## 改善箇所説明図

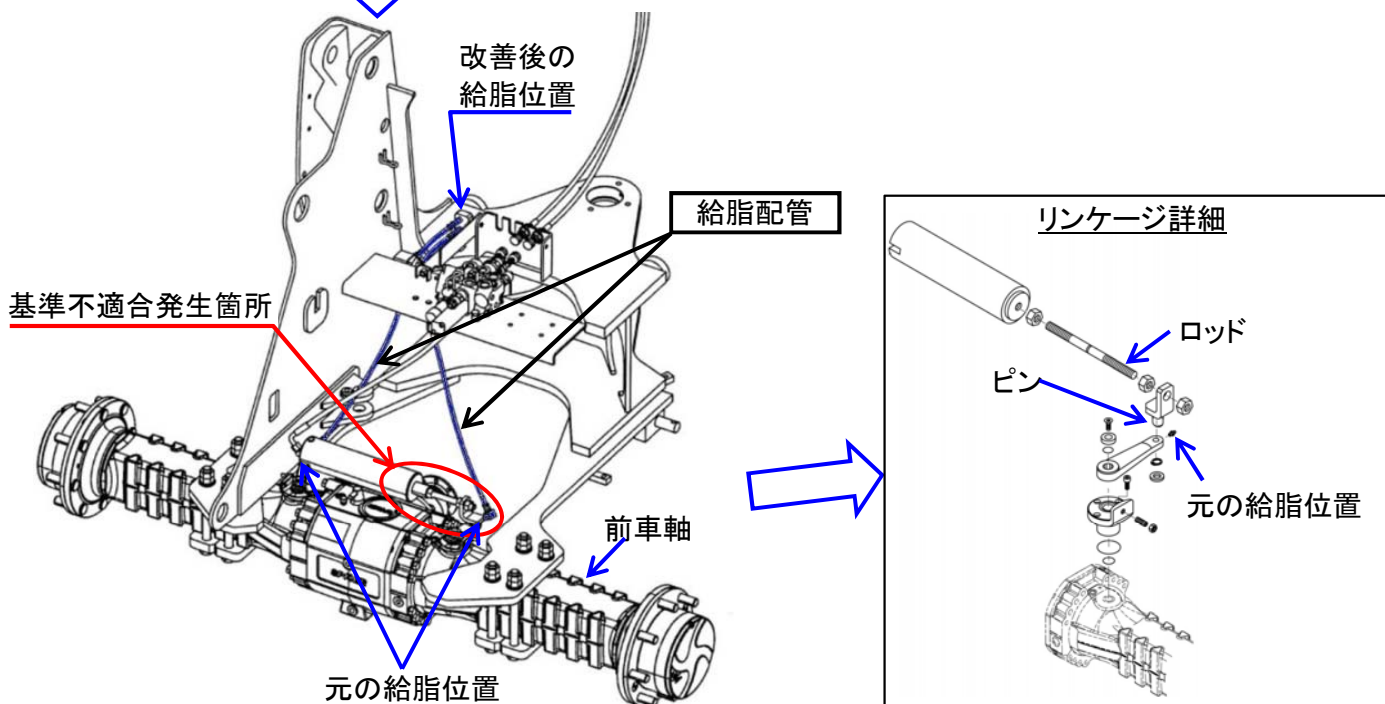
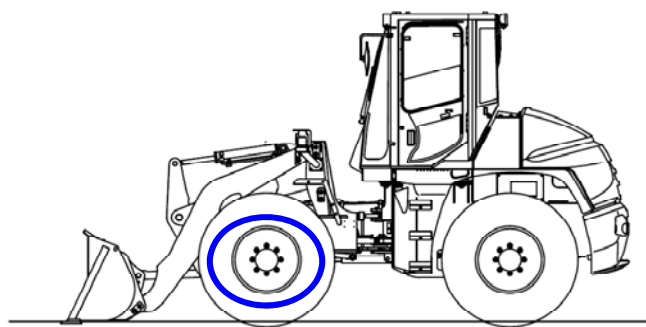
前車軸に組み込まれている駐車ブレーキにおいて、駐車ブレーキ作動用リンケージの給脂位置が不適切であり、取扱説明書に給脂指示が記載されていないことから、適切な給脂がされずリンケージのピンが固着するものがある。そのため、そのままの状態で使用を続けると、ピンが固着し、最悪の場合、ピン又はロッドが折損して駐車ブレーキが効かなくなるおそれがある。

全車両、取扱説明書を改訂版と交換する。また、給脂配管を取り付けていない車両は、リンケージのピンを点検して、損傷している場合は関連部品を交換し、給脂配管を取り付ける。

識別: 給脂配管の有無で識別とする。
